Mission régionale d'autorité environnementale
Grand Est

**Avis sur le projet d'exploitation
du Parc éolien de Savigny
à Savigny (52)
porté par la société VALECO**

n°MRAe 2024APGE47

Nom du pétitionnaire	VALECO SARL
Commune	Savigny
Département	Haute-Marne (52)
Objet de la demande	Demande d'autorisation environnementale de construire et d'exploiter un parc éolien de 4 aérogénérateurs et 2 postes de livraison.
Date de saisine de l'Autorité environnementale	07/03/24

Figure 2 : Contexte éolien et périmètres d'étude du projet

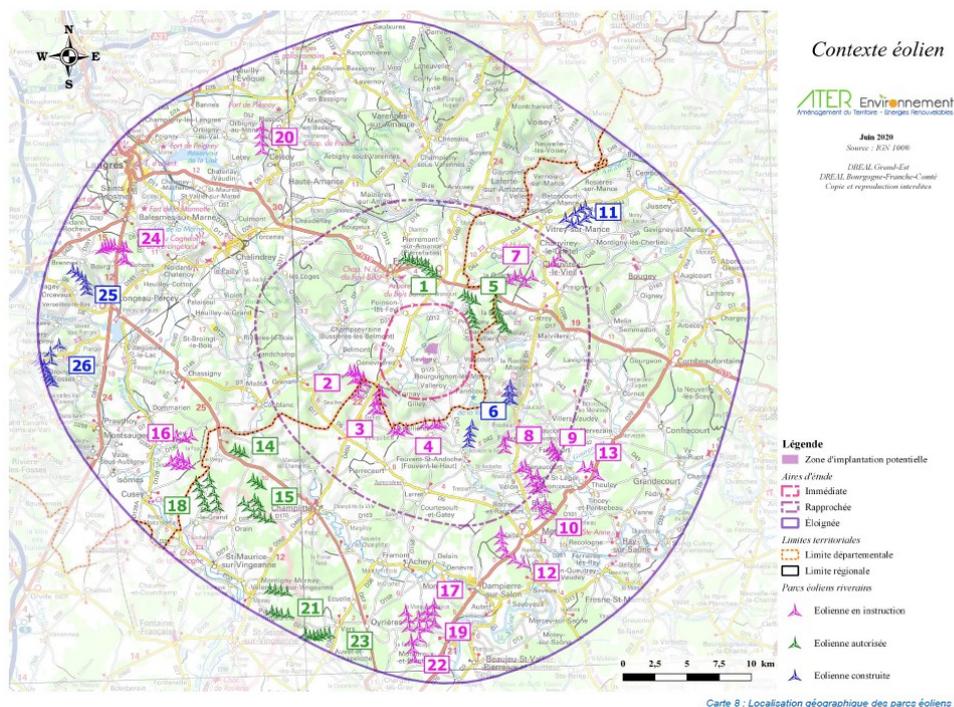
La zone d'implantation potentielle du projet (ZIP)⁹ est située à proximité immédiate des habitations (673 m) localisées sur la commune de Genevrières.

L'Ae note que le présent projet est situé dans un secteur en voie de développement important éolien. Ainsi, dans un rayon de 30 km autour du projet, on recense 26 parcs éoliens dont 4 sont en exploitation, 4 sont accordés et 15 sont en projet.

Figure 4 : Localisation du projet vis-à-vis des couloirs de migration de l'avifaune

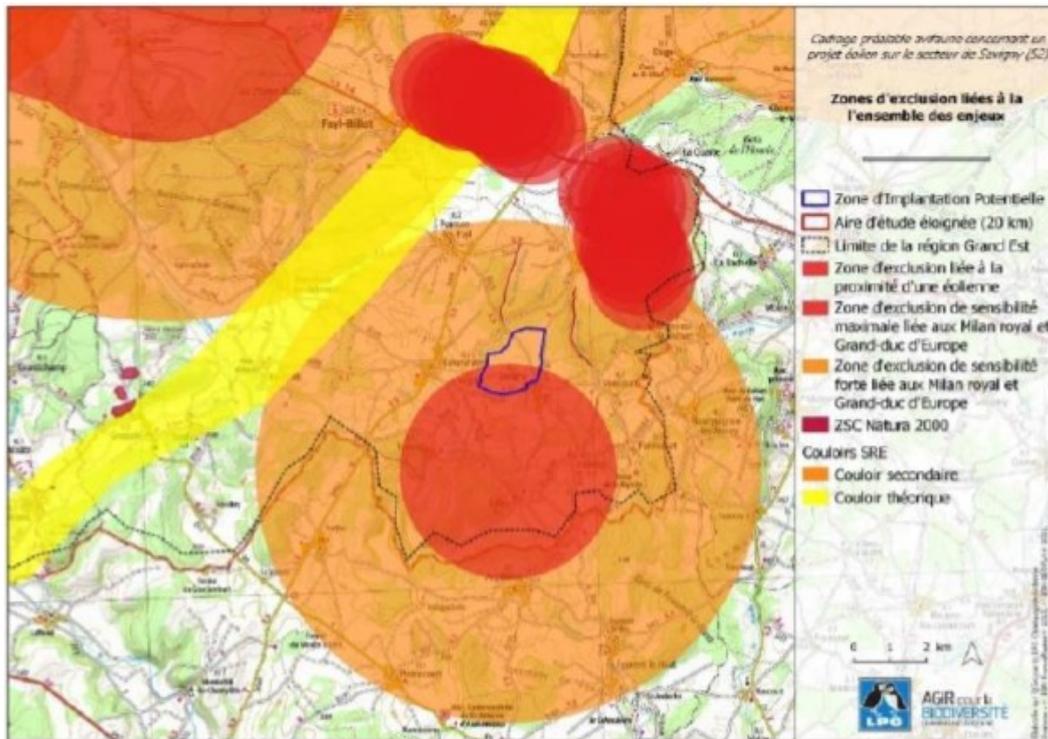
La sensibilité du Milan royal et du Grand-Duc d'Europe est jugée maximale à forte dans la zone d'implantation du projet compte tenu de leur potentielle nidification dans la zone. La position sensible de la zone du projet vis-à-vis de ce couloir de migration augmente les potentialités de survols du secteur par les oiseaux migrateurs. De plus, du fait de la proximité du projet avec le couloir de migration ainsi que l'augmentation des parcs environnants projetés, l'Ae s'interroge sur le risque de recomposition de couloirs de migration du fait de la densification des parcs aux alentours de la ZIP du projet.

En ce sens, l'Ae réitère sa recommandation aux services de l'État de mener une étude spécifique de l'impact des grands pôles éoliens sur les oiseaux et particulièrement vis-à-vis des modifications des couloirs de migration du fait de la densification de ces pôles.

Par ailleurs, l'Ae constate que le dossier indique le positionnement du parc dans une zone d'exclusion pour le Grand-Duc d'Europe et le Milan royal. L'Ae observe donc que le projet n'est pas de moindre impact environnemental¹⁹ au vu de sa localisation dans ces zones d'exclusion. L'Ae recommande en ce sens au pétitionnaire de reconsidérer la zone d'implantation de son projet.
